Konstr.	Ritad HG	Godk.	Smst nr.	Ers.	Tolerans där ej annat angivits: ISO 2768 m
Dat. 1993-09-24	Skala 1:10		Atlantic H24C Art.nr: XAHX24C		Ritn.nr 14242 / Ändr. B

intra SCANDINAVIAN DESIGN

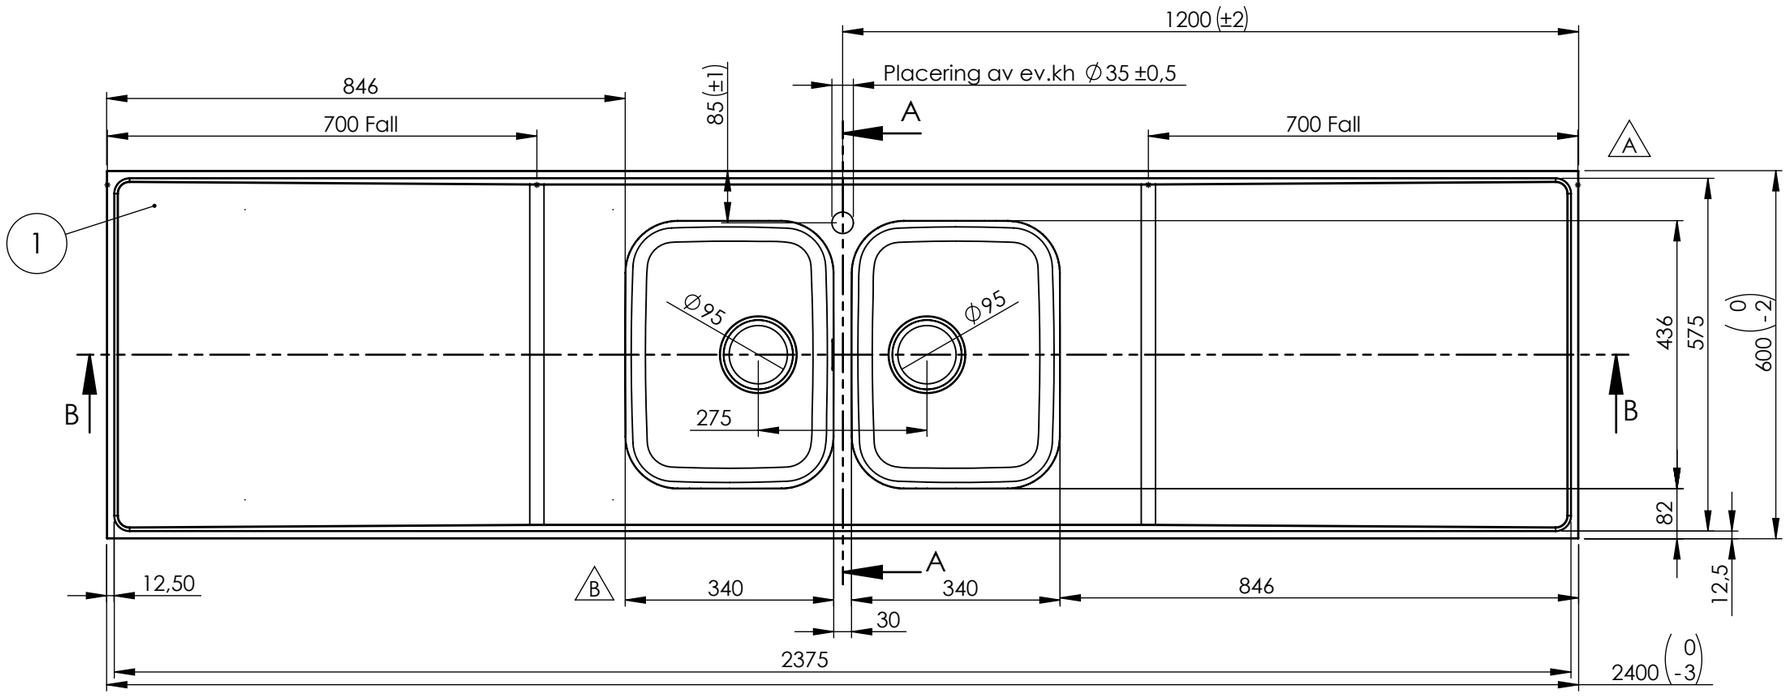
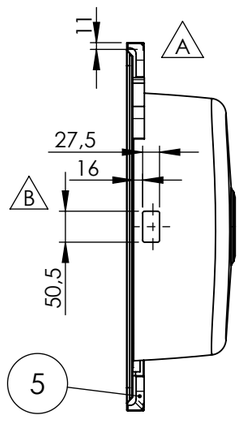
REVISIONS			
REV.	DESCRIPTION	DATE	APPROVED
A	Windexplatta ersatt med MDF. Kantklipp, ram och gavel ändrade för att vulsten inte ska överstiga 30mm. Omvik långsida var 9mm. Avlopp 51 ersätts av avl 97. Låda 34 stabiliserad med bombering R700.	2013-05-16	MR
B	Ny dimension 339 -> 340, rektangulärt bräddavlopp infört, ny tolerans (±2).	2022-09-14	LC
